# RAPPORT D'EXAMEN PRELIMINAIRE INTERNATIONALECT

mandataire		ssier du déposant ou du	POUR SUITE A DO		fication de transmission du rapport d'examen re international (formulaire PCT/IPEA/416)	
Demande i	nterna	tionale n°	Date du dépot internationa	al (jour/mois/année)	Date de priorité (jour/mois/année)	
PCT/FR00/00101		101	19/01/2000		19/01/1999	
Classification B01D53/		rnationale des brevets (Cli	B) ou à la fois classification na	ationale et CIB		
Déposant						
ROUX, C	laud	e				
			minaire international, étab sant conformément à l'art		ion chargée de l'examen préliminaire

Demande internationale n° PCT/FR00/00101

1 / 4

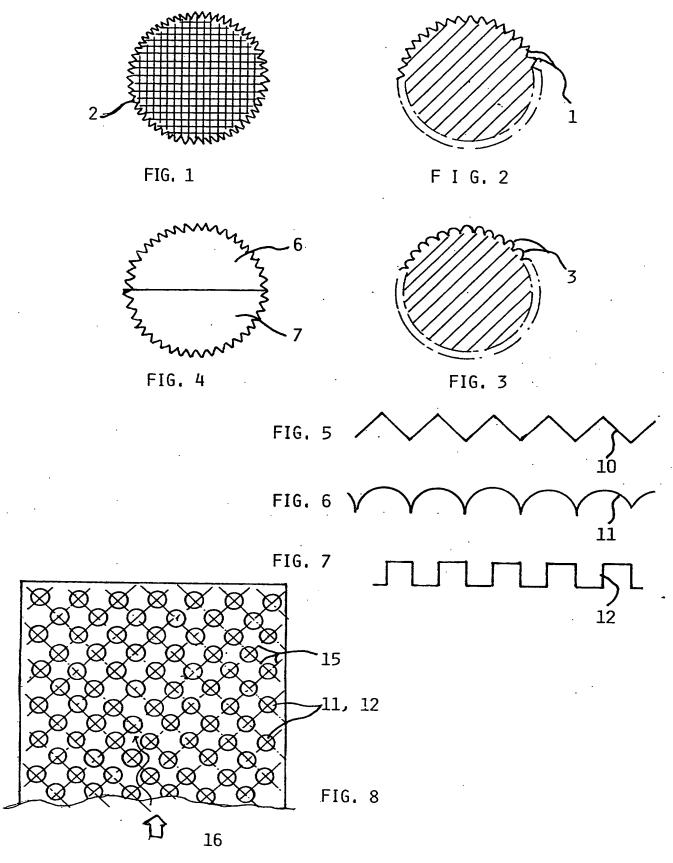
Le document D1 est alors considéré comme étant l'état de la technique le plus proche. L'objet de la revendication 1 selon la demande diffère du système décrit dans D1 en ce que les sphères comportent sur toute leur surface une pluralité d'excroissances du type pointes de diamant.

- A.5 Le problème technique résolu par l'objet de la revendication 1 est d'augmenter la surface d'échange tout en évitant d'introduire une perte de charge importante (cf. p.2, l.30/31). Le problème est résolu en ce que les sphères comportent des excroissances du type pointes de diamant.

- Le document D5 décrit un système de neutralisation de polluants comprenant un canal (2) dont les surfaces sont munies d'excroissances du type diamant ("pyramidenförmig", p.6, dernier alinéa). Dans le document D5 ces excroissances servent de surface de rebondissement. En revanche, dans l'objet de la revendication 1 les sphères seules resprésentent déjà une surface de rebondissement maximale et les excroissances servent à augmenter la surface d'échange. Par conséquent, il n'est pas possible de prétendre que la combinaison du système connu par le document D1 avec les caractéristiques connues par le document D5 conduisant à l'invention est suggérée au vu de cet état de la technique disponible. (art. 33(3) PCT).

- A.6 Le demandeur n'a pas indiqué de passage dans la description pouvant servir de base pour les les modifications introduites aux revendications 5 et 6. De plus, il est impossible à l'examinateur de trouver de tels passages. Il s'ensuit que ces modifications sont considérées comme conduisant à étendre l'objet de la demande au-delà du contenu de la demande telle qu'elle a été déposée. Elles vont par conséquent à l'encontre des dispositions de l'article 34(2) b) PCT. Les modifications concernées sont les suivantes :

- "...sont embouties dans une feuille de métal de l'ordre de <u>0,5 mm</u> d'épaisseur, en deux <u>demi</u>-parties soudées ensuite entre elles" (revendication dépendante 5)

FIG. 16

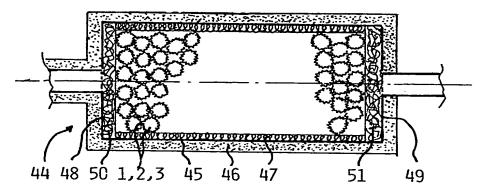
- C.2 La description comporte des modes de réalisation (cf. p.7,l.15-p.9,l.10 et p.10, 1.4-11) représentés dans les figures 5-13, 16, 17 qui ne sont pas couverts par les revendications. Ce défaut de concordance entre les revendications et la description laisse planer un doute sur l'objet pour lequel une protection est demandée, rendant les revendications peu claires (article 6 PCT).
